**Betreff:      Bebauungsplan Re-57 Opladener Str. / Angerweg  
Bezug:        Offenlegung**

## Auszug aus meiner Homepage:

### Lösungsvorschlag

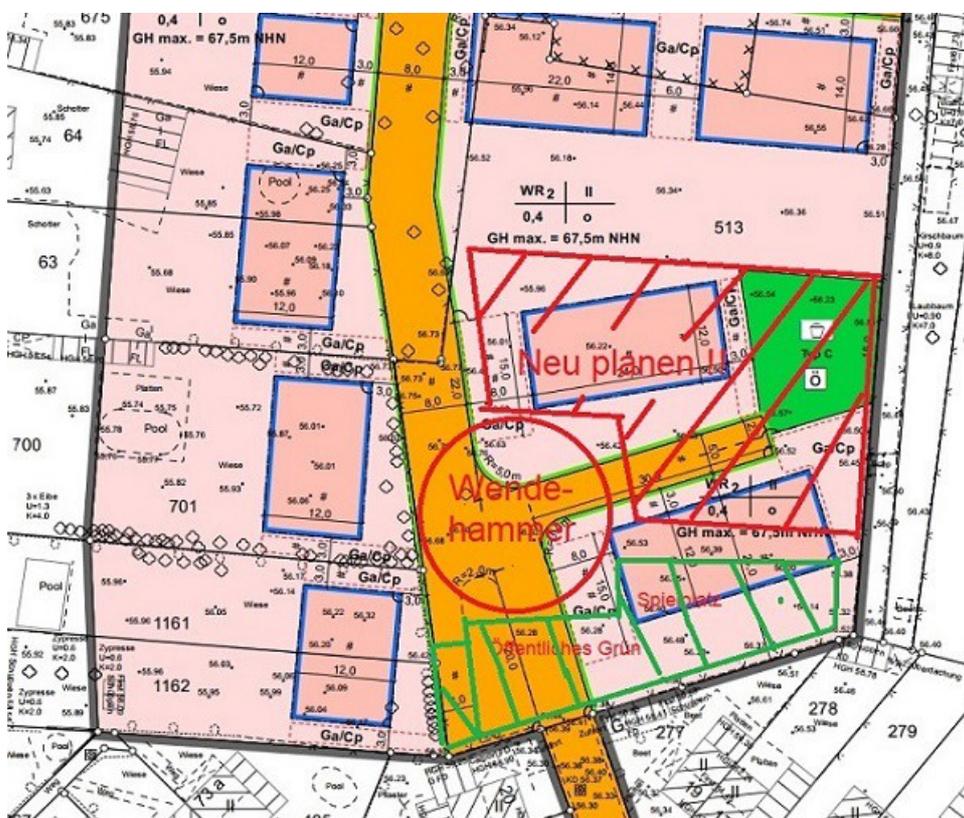
Ich habe inzwischen auf meiner Homepage Vorschläge ausformuliert und in einer Skizze dargestellt, die in der Bürgerschaft auf ein positives Echo gestoßen sind. Meine Idee, die Verbindung zum Angerweg durch eine Grünanlage mit Spielplatz auf den reinen Fuß und Radverkehr zu reduzieren, sollte unbedingt in den Plan aufgenommen werden. Das wäre eine angemessene Verbindung mit der Altbebauung am Angerweg. Nördlich davon kann dann eine Wendemöglichkeit vorgesehen werden. Und der bisherige Standort für einen Spielplatz steht für eine weitere Bebauung zur Verfügung.

Die Route des Müllwagens wird doch sinnvoller Weise nur als Abstecher von der Opladener Straße her in das Plangebiet geführt werden. In dem Plangebiet kann der Müllwagen dann wenden und wieder zur Opladner Straße zurückfahren und seine Tour dort fortführen. **Damit ergibt sich zwingend die Notwendigkeit, in dem Gebiet einen Wendehammer zu planen.** Wie das zu gestalten ist, zeigt die nachfolgende Skizze:

**Mit diesem Vorschlag wird das Plangebiet im Süden zudem mit einer Mischung aus öffentlichem Grün und einem Spielplatz zum Angerweg hin abgeschlossen. Das ermöglicht eben auch eine fußläufige Verbindung zum Angerweg, ohne dass diese für Fahrzeugverkehr missbraucht werden kann.**
